PLUi-HM de THONON AGGLOMERATION / PROJET arrêté le 10 février 2025

Annexe à la délibération du **Conseil Municipal de Veigy-Foncenex du 31 mars 2025** rendant son avis sur le dossier arrêté

Liste des REMARQUES

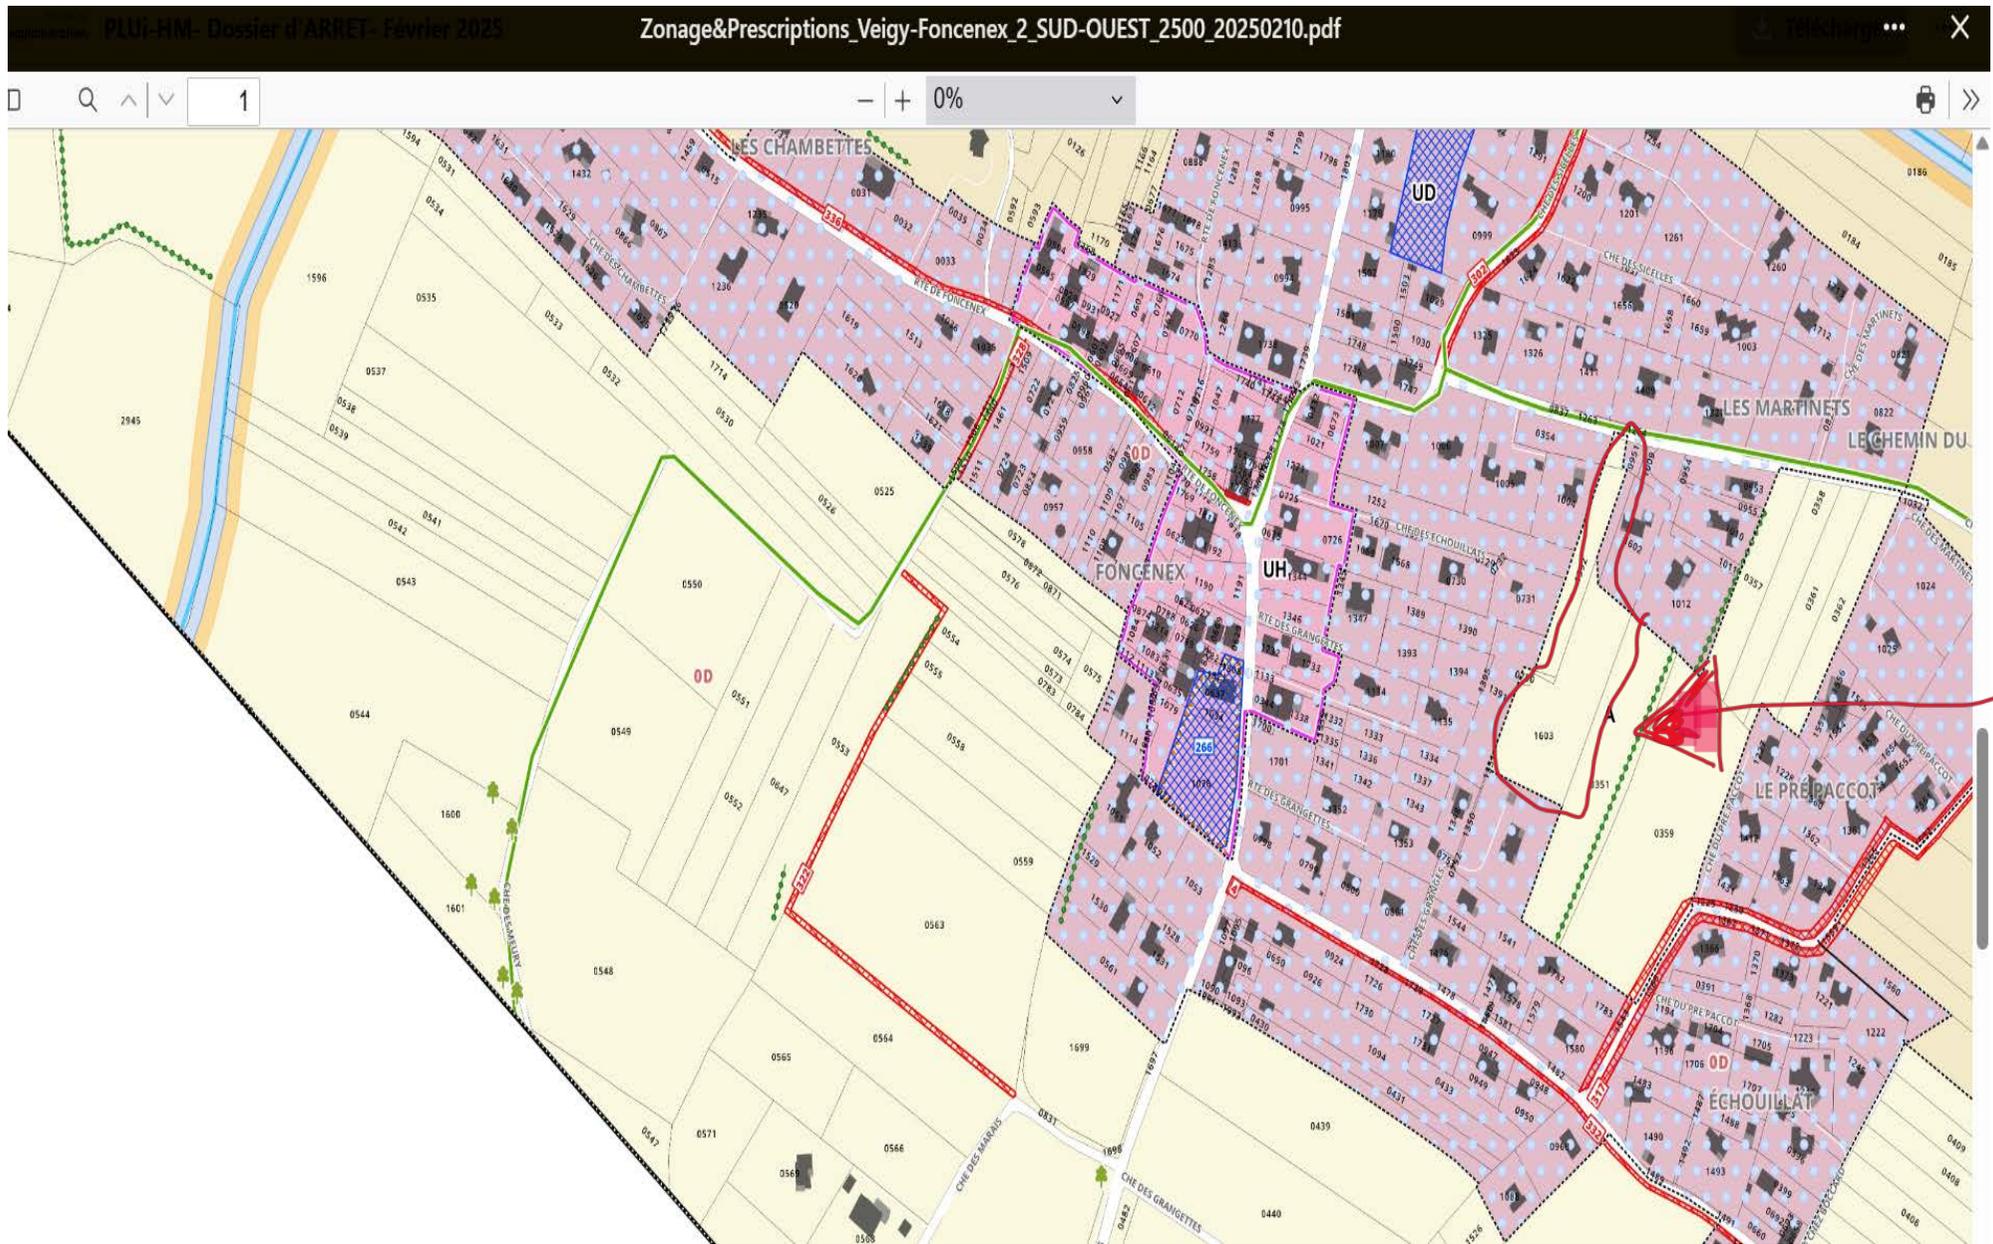
Bâtiment typique et historique (étoile) supprimé

Zone anciennement 2AU à reclasser en partie en UD

ER à modifier et supprimer

ER 65 sis route des Voirons, la définition et largeur de cet ER ne semble pas refléter la possibilité d'y installer une voie de mode actif, tel que prévu dans le schéma cyclable de Thonon Agglomération. Cela permettrait entre autres une continuité avec l'ER 164.

Zonage&Prescriptions_Veigy-Foncenex_4_SUD-EST_2500_20250210.pdf

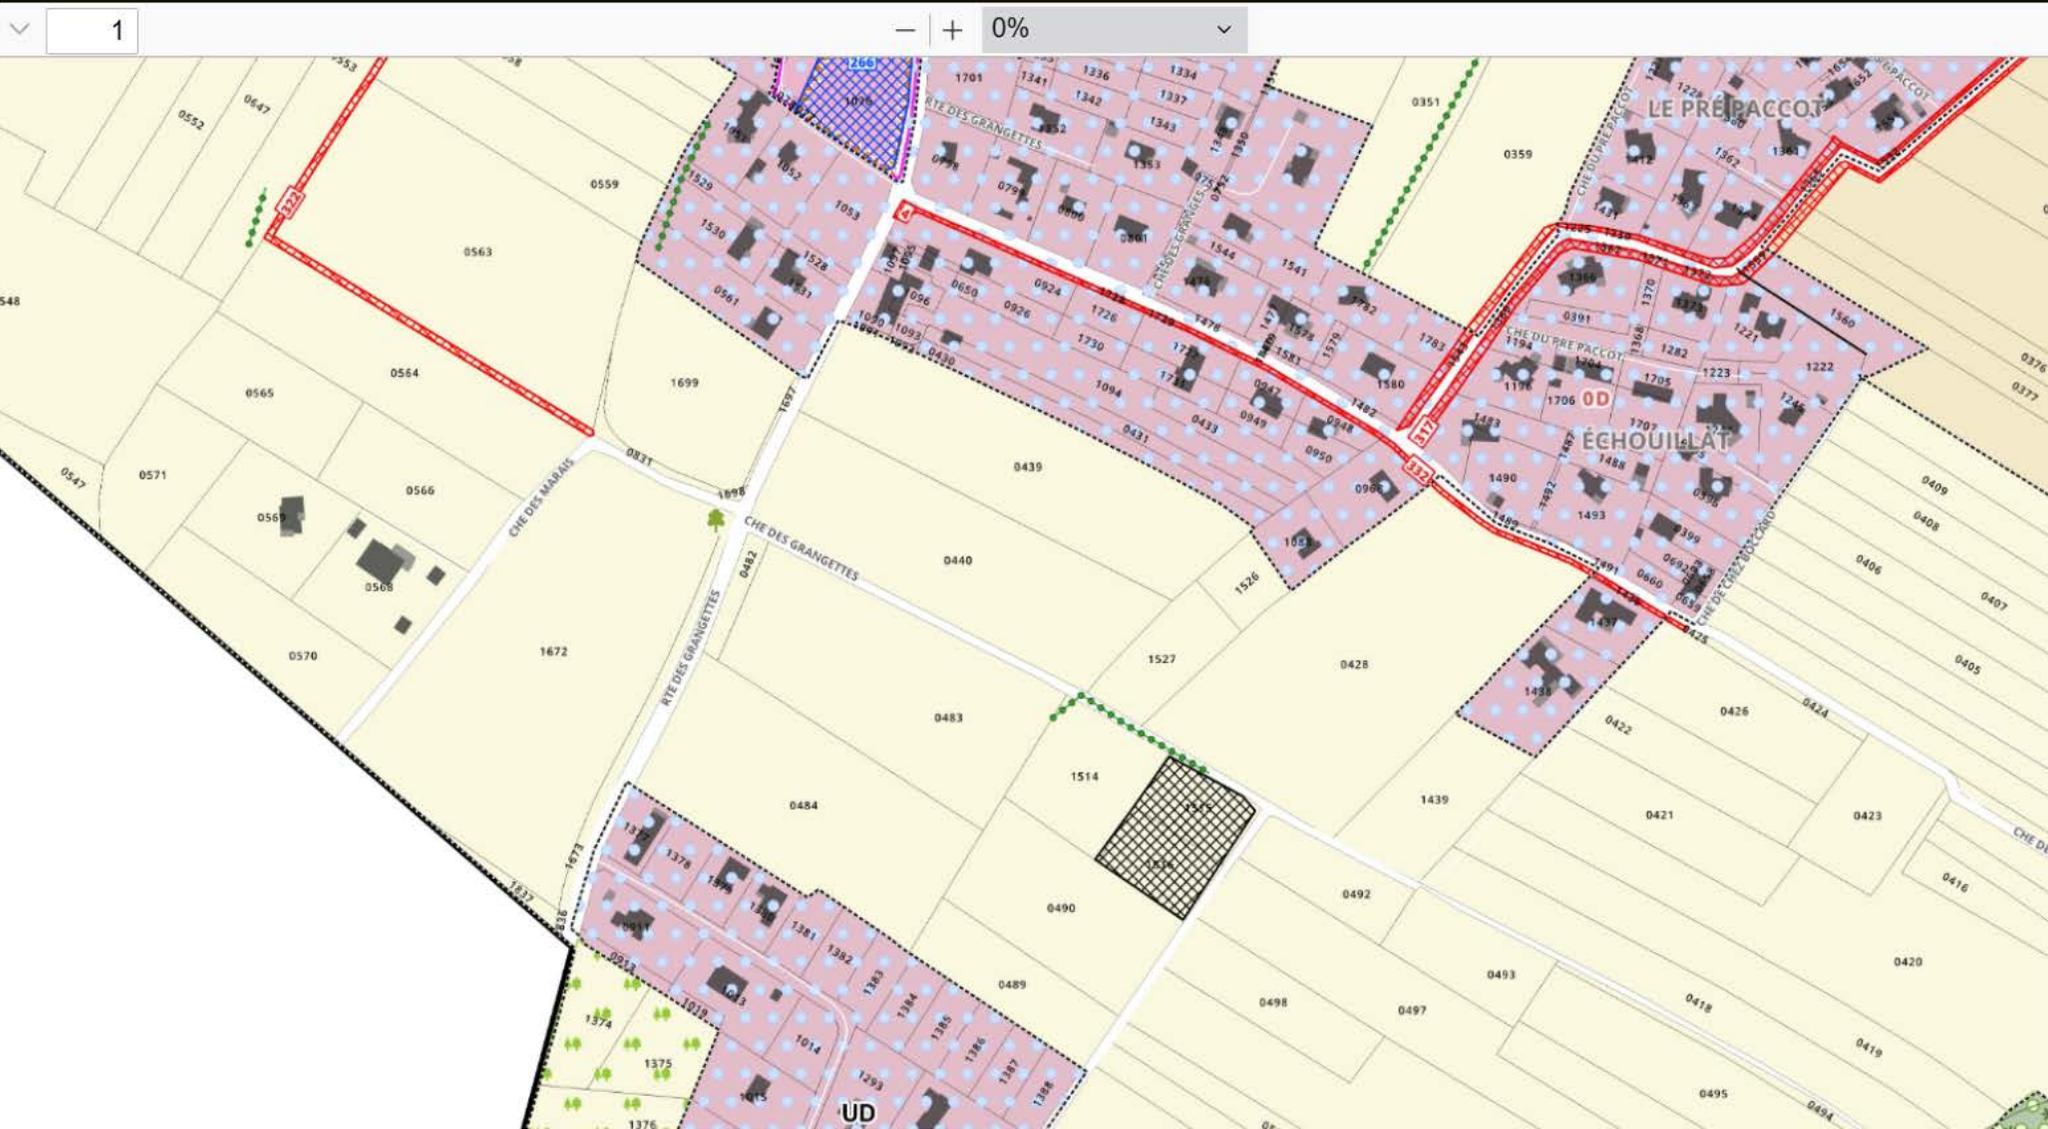
ER 122 – Bassin de rétention à supprimer

ER 11 – ISDI à supprimer (EBF)

Zonage&Prescriptions_Veigy-Foncenex_1_NORD-OUEST_2500_20250210.pdf

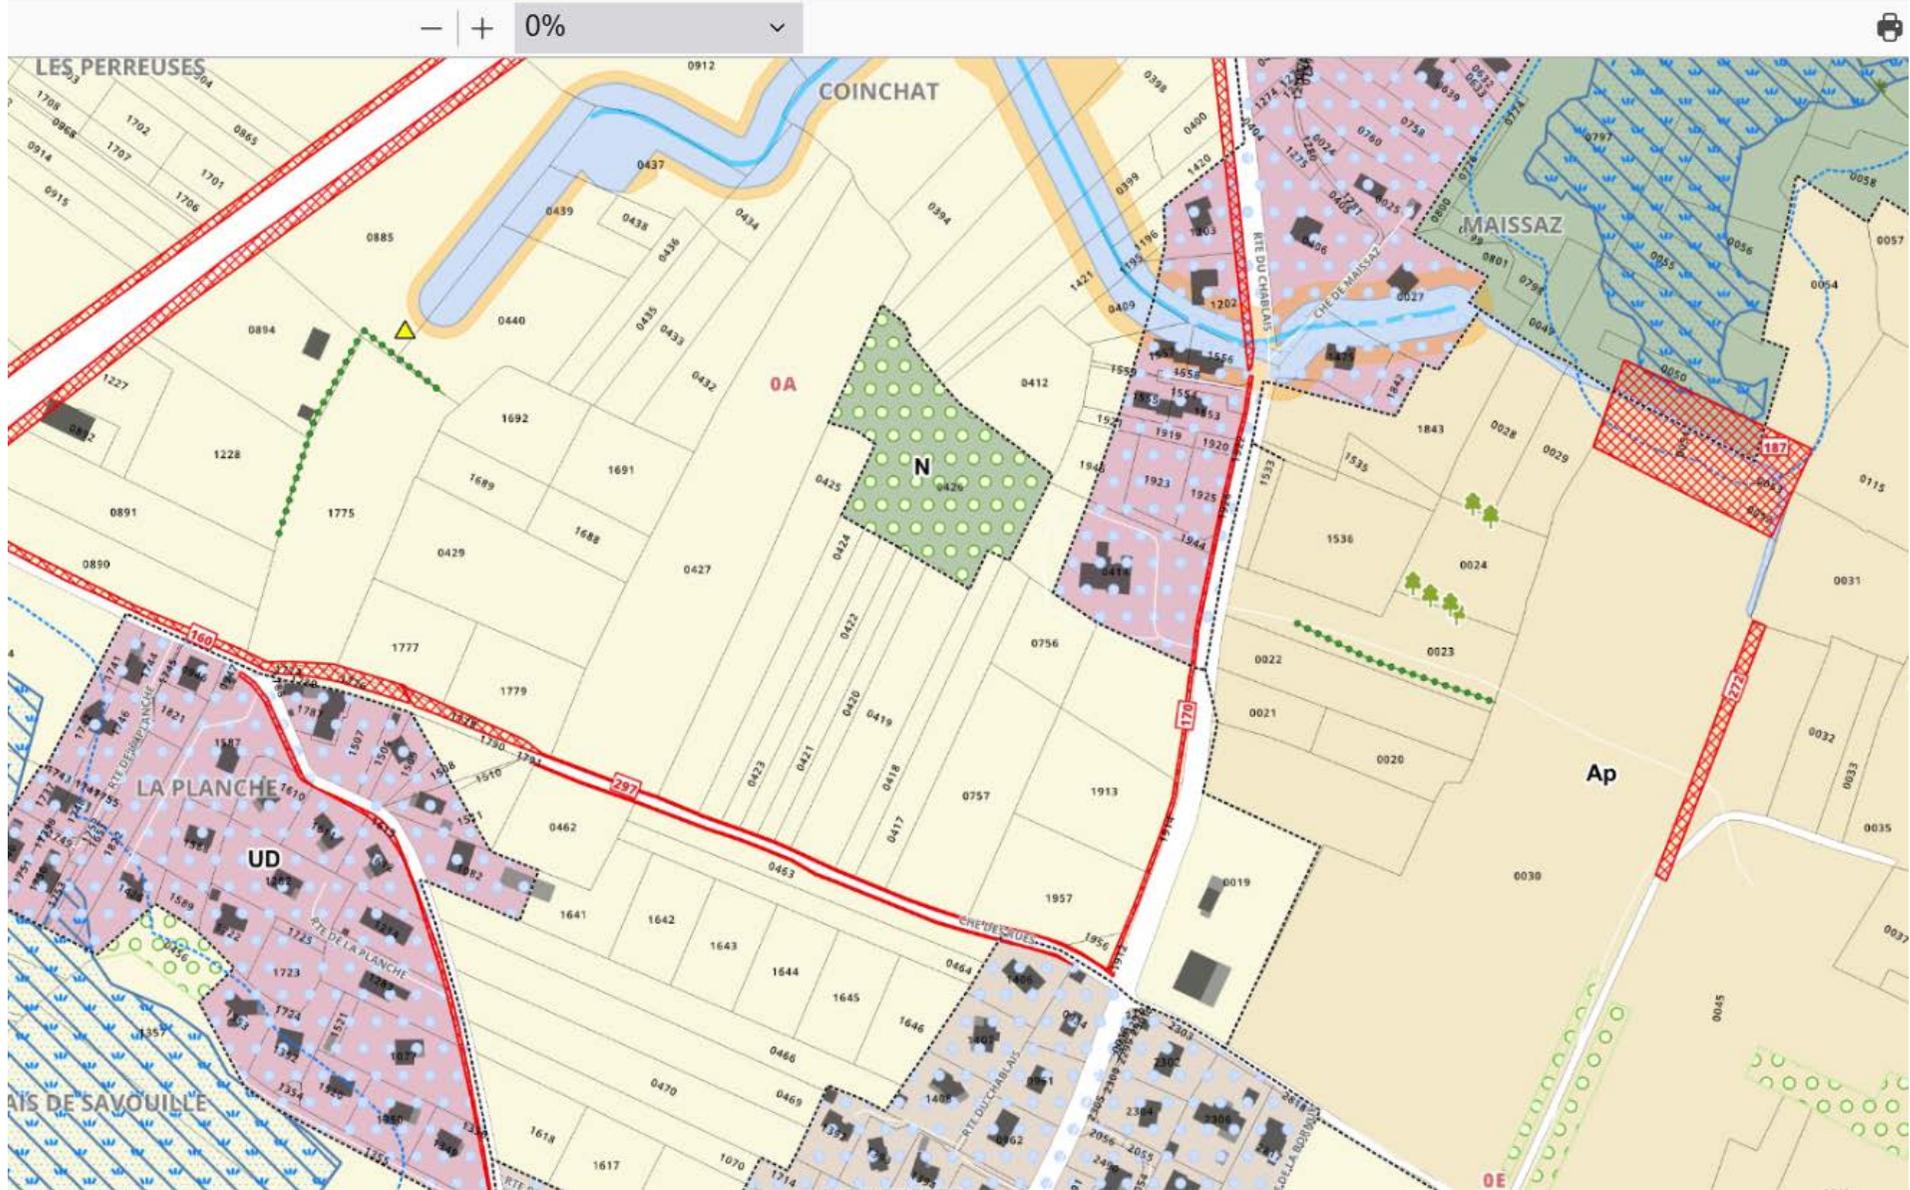
ER 187 – Bassin de rétention (en rouge à modifier)

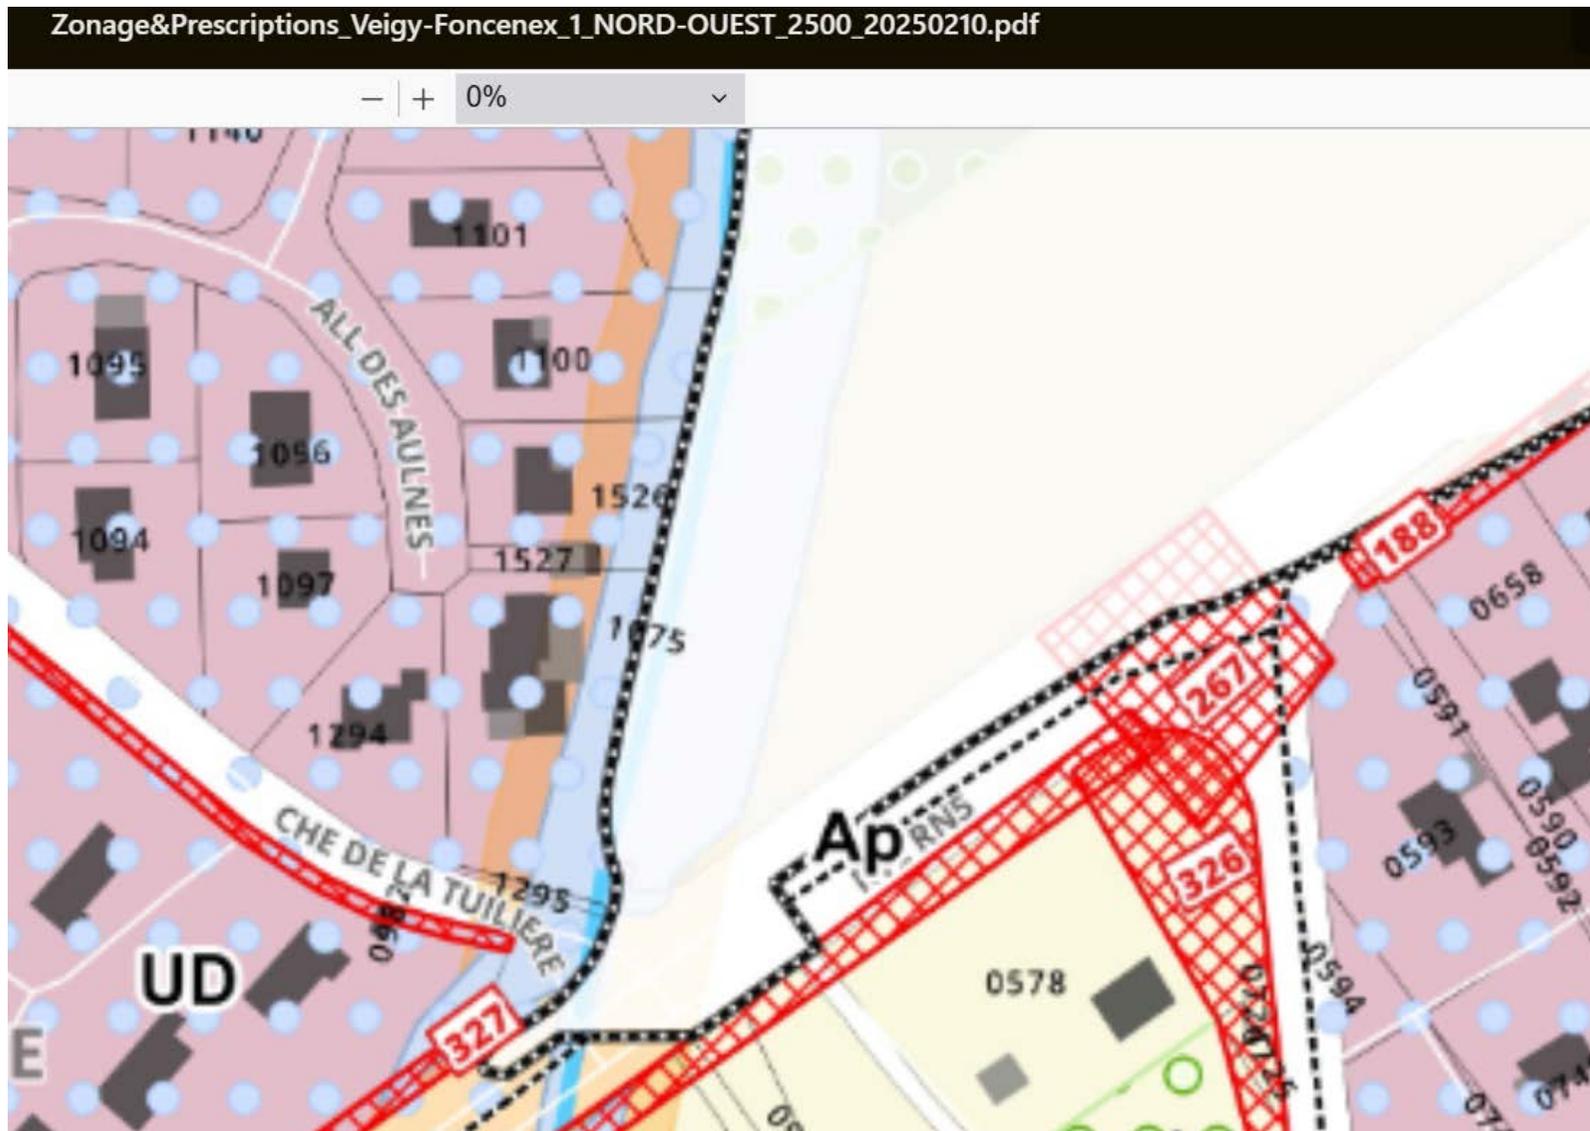
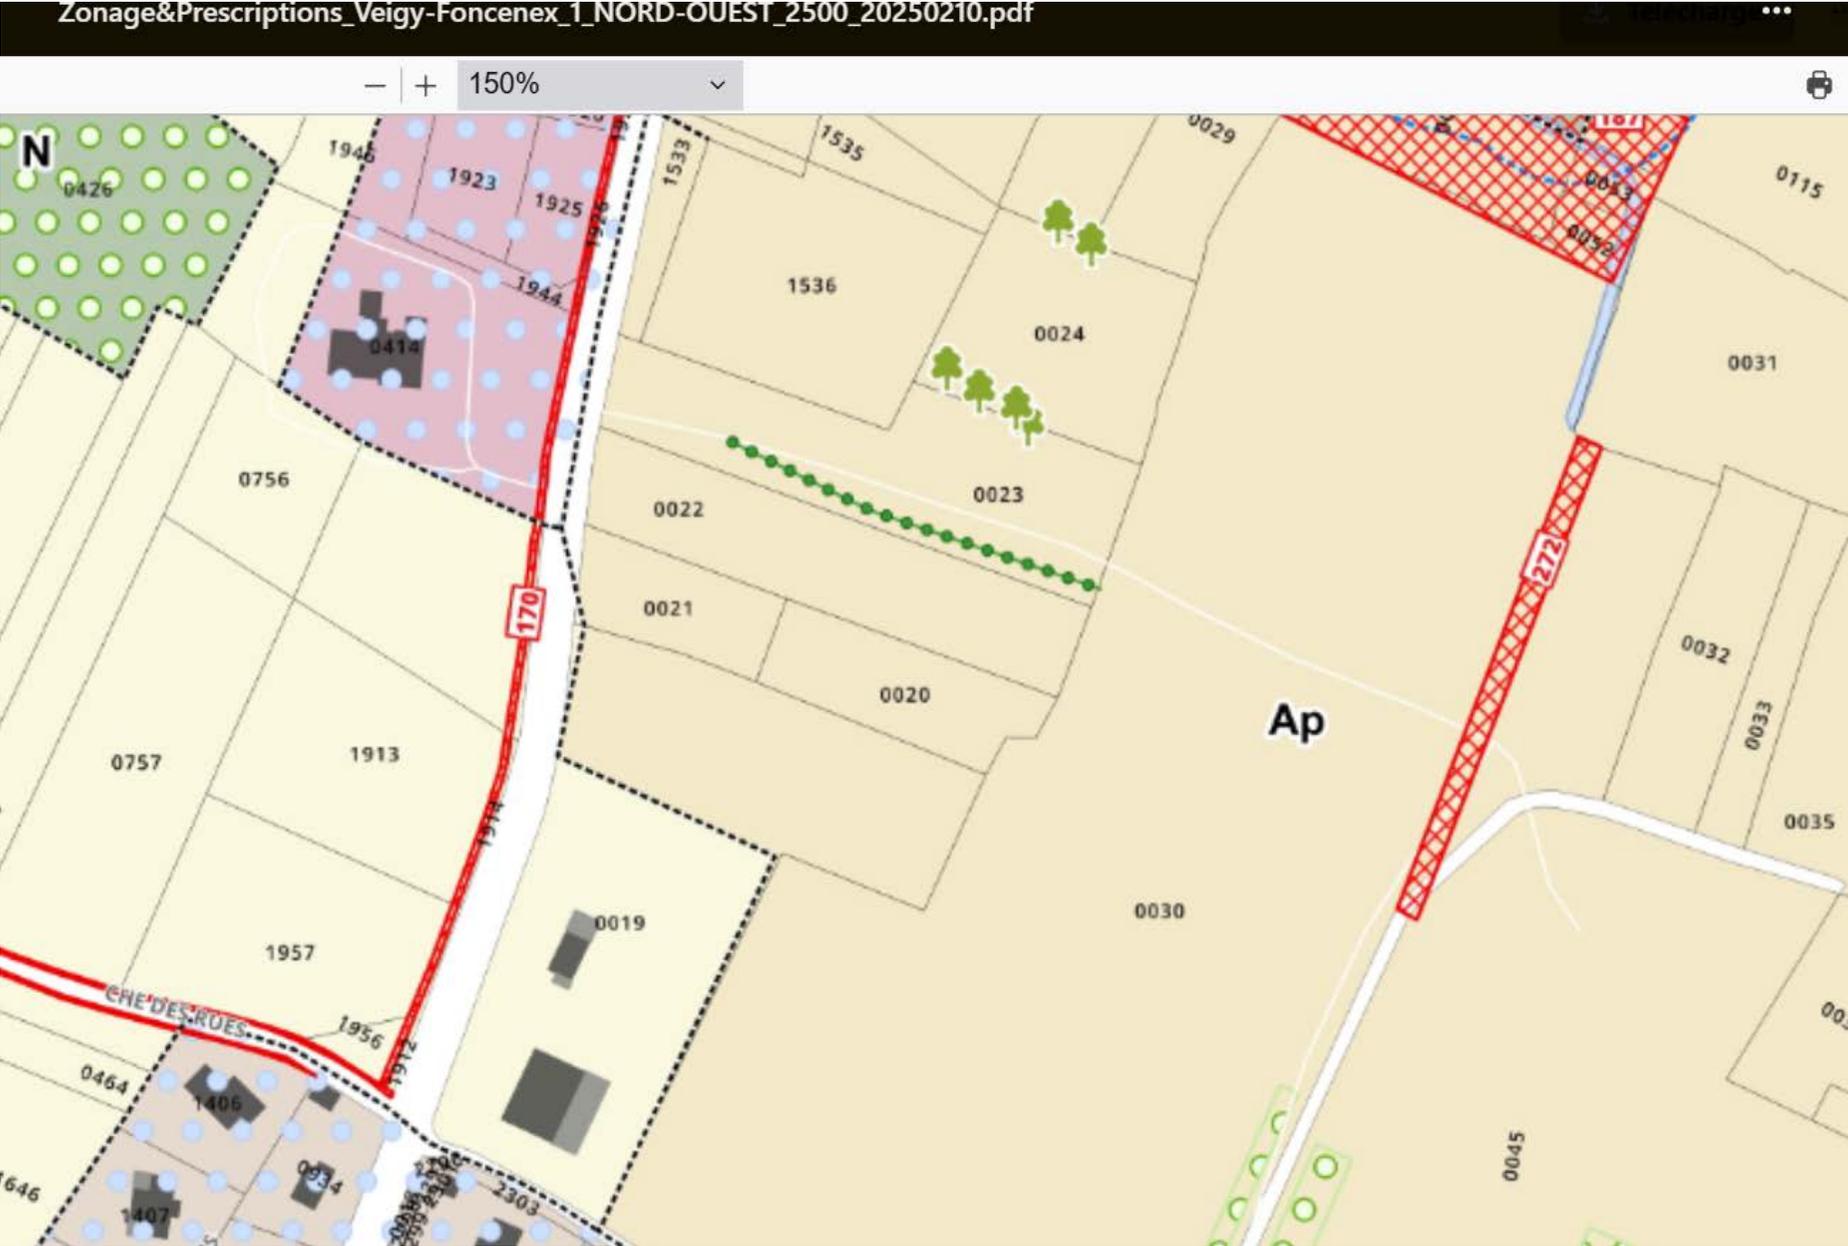
L'ER 267 est le prolongement de l'ER 515 → toutefois l'ER 515 est inexistant (correspond-il à l'ER 215 ?)
